第2章 環境影響評価準備書について提出された環境保全の見地からの意見の概要と事業者の見解

第2-1表(1) 環境影響評価準備書について提出された意見の概要と当社の見解
意見書1. コウモリについて

別図1 オヒキコウモリのソナグラム (No.1-1)

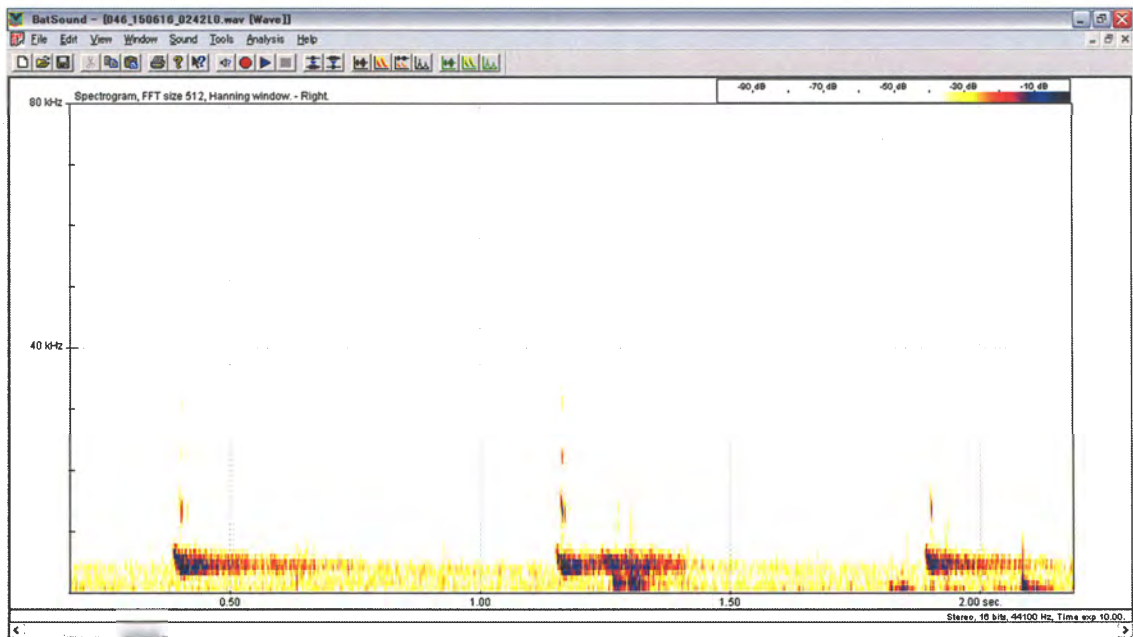
| No. | 意見の概要 | 事業者の見解 |
|-----|---|--|
| 1 | <p>コウモリ類について</p> <p>欧米での風力発電アセスメントにおいて、最も影響を受ける分類群として、コウモリ類と鳥類が懸念されており（バット&バードストライク）、その影響評価等において重点化されている。</p> <p>国内でもすでに風力発電機によるバットストライクが起きており、不確実性を伴うものではなく、確実に起きる事象と予測して影響評価を行うべきである。</p> <p>このことを踏まえて本準備書に対して以下の通り意見を述べる。</p> <p>1. オヒキコウモリは青森県初記録で、東北地方でも初めての記録である。非常に貴重な記録であることから、ソナグラム、確認年月日および時刻、飛翔高度、飛翔方向、個体数、同定者を明示すること。</p> <p>2. ライトアップを行わないことはコウモリ類の保全対策とはならない。何のために現地調査を行ったのか。現地調査の結果から保全対策を導くべきである。</p> | <p>1. 音声のみの確認ですが、ソナグラムの音声の特徴（ソナパターン、パルスインターバル）からオヒキコウモリの音声の可能性が高いと判断しリストに載せました。また、他の地域で録音したオヒキコウモリの音声的特徴と類似しております。今回の音声資料はピークが一般的に12kHz前後とされるピーク周波数よりも低くはありますが、第二ピークの周波数は12kHz前後となっており、オヒキコウモリの通常のエコロケーション音の周波数と一致しております。一方、捕獲を行っていないことなどから完全に断定できるものではありませんが、上空での音源移動のスピード、パルスインターバルなどから発声動物はコウモリであることは間違いないと考えられます。現状日本産コウモリ類において12~13kHz程度のエコロケーション音を発するコウモリ類はオヒキコウモリのみであり、状況によっては（コミュニケーション用など）発声状況によって第一倍音（12kHzの1/2周波数にあたる成分音声：すなわち基本周波数）が強く発声された可能性があると考えます。一晩かつ1回だけのきわめて少ない資料であり、遇来個体である可能性もありますが、追加調査として風況ポール等に自動録音機能付きのバットディテクターを設置する高高度定点観測調査を実施する計画ですので、評価書においてはこれらの調査結果を踏まえて改めて予測評価を行う予定です。ソナグラム、確認年月日等各データについては別図1に示しております。但し同定者については個人情報となるため公表は控えさせていただきます。なお、オヒキコウモリは北海道においても捕獲記録があり、西日本を始め、北陸等広いエリアで音声が確認されております。</p> <p>2. 昆虫類の多くは正の走光性を持っており、コウモリ類も採餌の効率化のためそのような昆虫類を選択的に採餌する傾向がみられます。夜間、強い点光源を発生させるライトアップによる昆虫類の誘</p> |

オヒキコウモリを音声で同定しているが、オヒキコウモリは青森県で初記録であろう。事業者が確認した音声がおヒキコウモリであるという証拠をみせよ。ヤマコウモリあるいはヒナコウモリではないのか？

・音声のみの確認ですが、ソナグラムの音声的特徴（ソナパターン、パルスインターバル）からオヒキコウモリの音声の可能性が高いと判断しリストに載せました。また、他の地域で録音したオヒキコウモリの音声的特徴と類似しております。今回の音声資料はピークが一般的に 12kHz 前後とされるピーク周波数よりも低くはありますが、第二ピークの周波数は 12kHz 前後となっており、オヒキコウモリの通常のエコロケーション音の周波数と一致しております。一方、捕獲を行っていないことなどから完全に断定できるものではありませんが、上空での音源移動のスピード、パルスインターバルなどから発声動物はコウモリであることは間違いないと考えられます。現状日本産コウモリ類において 12～13kHz 程度のエコロケーション音を発するコウモリ類はオヒキコウモリのみであり、状況によっては（コミュニケーション用など）発声状況によって第一倍音（12kHz の 1/2 周波数にあたる成分音声：すなわち基本周波数）が強く発声された可能性があると考えます。一晩かつ 1 回だけのきわめて少ない資料であり、遇来個体である可能性もありますが、追加調査として風況ポール等に自動録音機能付きのバットディテクターを設置する高高度定点観測調査を実施する計画ですので、評価書においてはこれ

確認日時: 2015年6月16日24時21分
 飛翔高度(推定): 40-60m
 飛翔方向: 北東方向
 備考: 個体数不明、音声1回のみ記録
